ブレーキ用電源装置切替のお知らせ（サドル・SGM）

件名	ブレーキ用電源装置 切替のお知らせ (サドル・SGM)	発行日付	2013年3月15日	周知対象区分
		三菱電機 FA 産業機器株式会社 〒819-0192 福岡市西区今宿東1-1-1 TEL (092) 805-3400		販売店

No. 855-0248

・外形図変更参考例（従来端子箱の無い機種は端子箱付となります。詳細はカタログをご参照下さい）

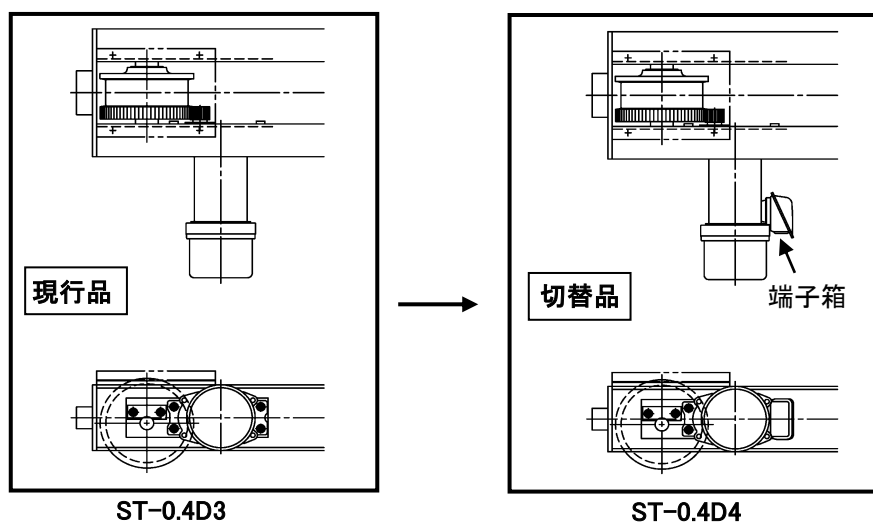
1. 対象機種
クレーンサドル：ST, SPシリーズ全機種（防雨形は除く）
サドル用減速電動機：SGM-A形全機種（防雨形、防爆形は除く）
2. 切替時期
標準品：2013年4月生産分より（一部混在します）
特殊品：2013年4月生産分より
3. 変更内容
サドルやSGMで、従来端子箱が付いていない機種に端子箱を配置し、また、従来端子箱が付いている機種についても端子箱内にブレーキ用電源装置内蔵端子台を配置しました。これにより、配線作業やメンテナンス性が向上しました。（従来は端子箱が付いていない機種やインバータのブレーキ回路配線変更時に端子台が不足して、空中配線作業するものが有りました）
※具体的な配線要領については別途取扱説明書をご参照ください。
